KZP-271-PN-3/2023

**Dostawa, montaż i uruchomienie Instalacji Waloryzacji Żużla w Zakładzie Termicznego Przekształcania Odpadów w Krakowie**

**WYJAŚNIENIE TREŚCI SPECYFIKACJI WARUNKÓW ZAMÓWIENIA**

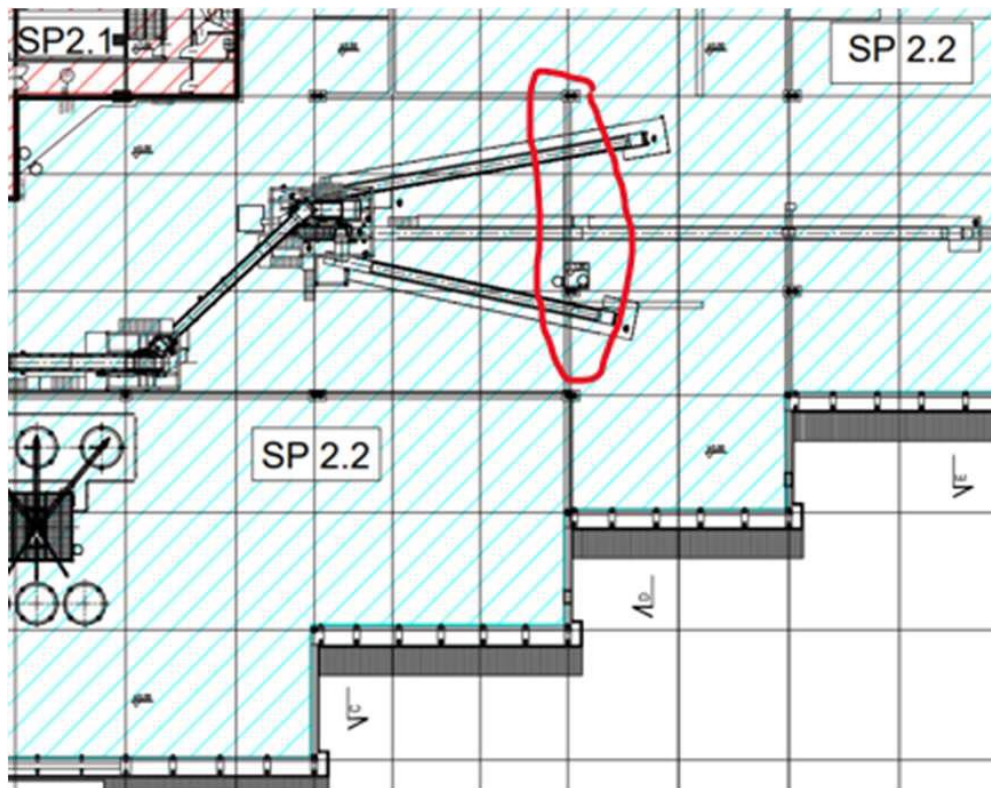
Na str. 88 OPZ Zamawiający zapisał, że zastosowany system zbieraków musi zapewnić transport zbieranego materiału do miejsca docelowego w danym punkcie procesu technologicznego. Prosimy o wykreślenie tego wymagania, bowiem system zbieraków zamontowanych na przenośnikach nie pełni funkcji transportowej, a jedynie służy oczyszczaniu taśmy przenośnika. W innym przypadku prosimy o doprecyzowanie, co Zamawiający ma na myśli i jak to sobie wyobraża, wymagając, aby system zbieraków zapewniał transport zbieranego materiału do miejsca docelowego w danym punkcie procesu technologicznego. W jaki sposób? Dodatkowym ciągiem przenośników? Jakie miejsce jest miejscem docelowym? W którym punkcie procesu technologicznego?

Zamawiający rezygnuje z wymogu zawartego w pkt. 4.3.14 w OPZ o brzmieniu „Zastosowany system zbieraków musi zapewnić transport zbieranego materiału do miejsca docelowego w danym punkcie procesu technologicznego.” przy zachowaniu wymogu utrzymania czystości taśmy, całej instalacji WWŻ i posadzki w obrębie instalacji WWŻ.
